TNO-rapport**TNO 2022 R10790 / SEC rapport 22.04.001****Herbeoordeling gebiedsverbod rond vuurtoren
Lange Jaap****Buildings, Infrastructure &
Maritime**Stieltjesweg 1
2628 CK DELFT
Postbus 155
2600 AD DELFT

Datum	29 april 2022
Auteur(s)	[REDACTED] (TNO) [REDACTED] (Spelt Engineering & Contracting BV)
Exemplaarnummer	
Oplage	
Aantal pagina's	15 (incl. bijlagen)
Aantal bijlagen	
Opdrachtgever	Rijkswaterstaat
Projectnaam	Lange Jaap - deel 3
Projectnummer	TNO 060.53045, SEC 22.04.001

In opdracht van Rijkswaterstaat hebben SEC en TNO (in het vervolg van dit rapport afgekort met SEC/TNO) de bovengenoemde documenten beoordeeld en op basis daarvan een vernieuwd advies opgesteld ten aanzien van het gebiedsverbod rond de vuurtoren.

Figuur 2.1: Schade V-202106-223; foto van nulopname (links) en van drone-inspectie (rechts)

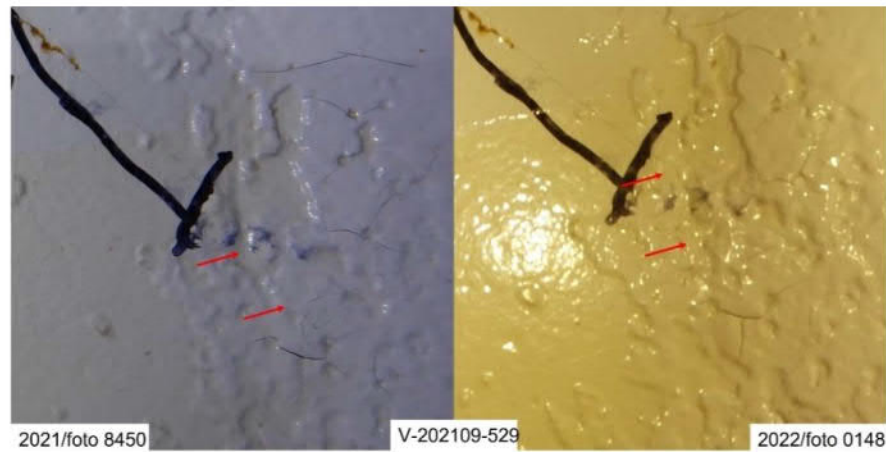
- Schade V-202106-223: Ten aanzien van deze scheur heeft Nebest aangegeven dat de geschatte groei ligt tussen 0-5 mm. SEC/TNO is van oordeel dat de foto's van de nulinspectie en van de drone-inspectie onvoldoende duidelijk van elkaar verschillen om te kunnen concluderen dat er sprake is van scheurgroei (figuur 2.1).
- Schade V-202109-529: Ten aanzien van deze scheur heeft Nebest aangegeven dat de geschatte groei ligt tussen 0-35 mm. SEC/TNO is van oordeel dat er geen sprake is van scheurgroei. De door Nebest aangegeven verlenging van de scheur, ten opzichte van de aftekening op het oppervlak, was reeds te zien op de foto die tijdens de nulopname is genomen (figuur 2.2).

Figuur 2.3: Schade V-202109-682; foto van nulopname (links) en van drone-inspectie (rechts)

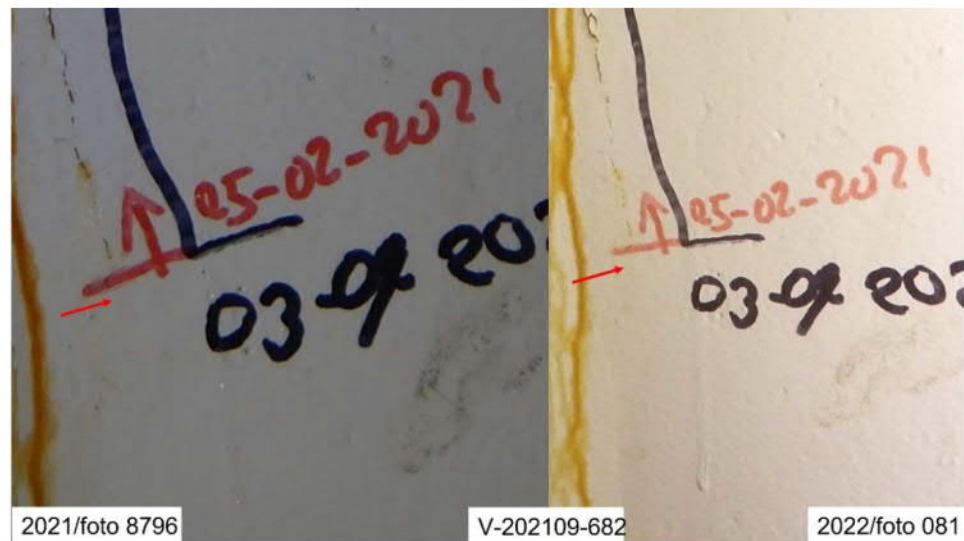
- Schade V-202109-682: Ten aanzien van deze scheur heeft Nebest aangegeven dat de geschatte groei ligt tussen 0-5 mm. SEC/TNO is van oordeel dat de foto's van de nulinspectie en van de drone-inspectie onvoldoende duidelijk van elkaar verschillen om te kunnen concluderen dat er sprake is van scheurgroei (figuur 2.3).

Figuur 2.4: Schade V-202109-2463; foto van nulopname (links) en van drone-inspectie (rechts)

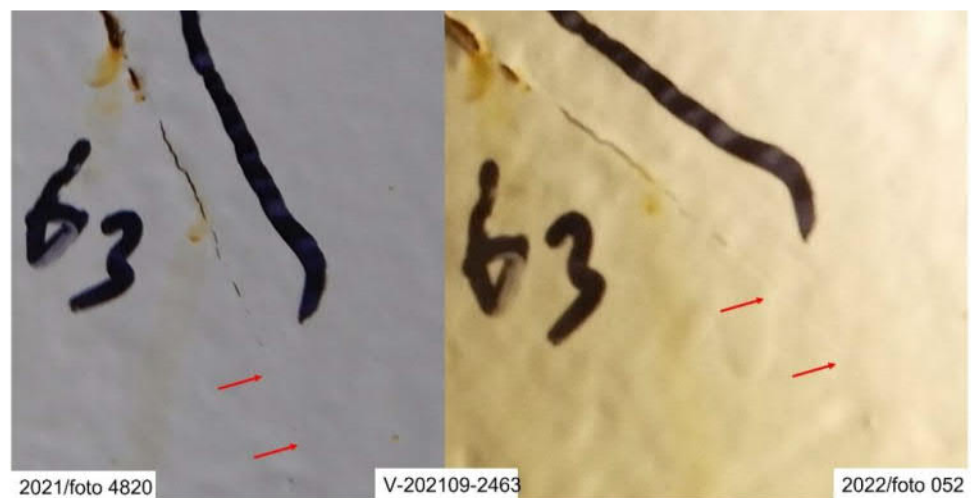
- Schade V-202109-2463: Ten aanzien van deze scheur heeft Nebest aangegeven dat de geschatte groei ligt tussen 0-5 mm. SEC/TNO is van oordeel dat er geen sprake is van scheurgroei. De door Nebest aangegeven verlenging van de scheur, ten opzichte van de aftekening op het oppervlak, was reeds te zien op de foto die tijdens de nulopname is genomen (figuur 2.4).

Figuur 2.5: Schade V-202109-; foto van nulopname (links) en van drone-inspectie (rechts)

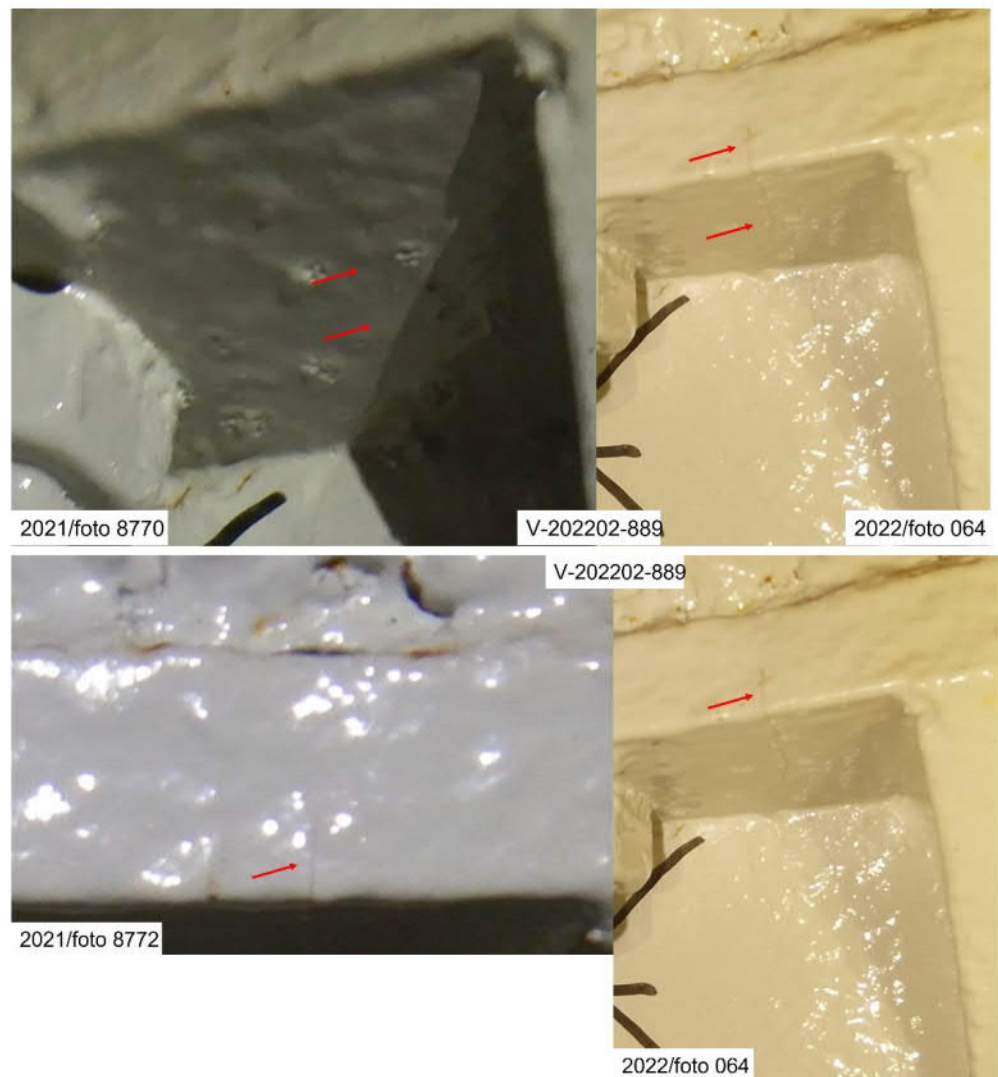
- Schade V-202202-889: Ten aanzien van deze scheur heeft Nebest aangegeven dat deze 70 mm is gegroeid. SEC/TNO is van oordeel dat er geen sprake is van scheurgroei. Door Nebest is aangegeven deze scheur een nieuwe schade betreft naast een bestaande schade. Echter, de betreffende scheur was al zichtbaar op foto's van de nulopname en was ten tijde van de drone-inspectie niet langer geworden (figuur 2.5).
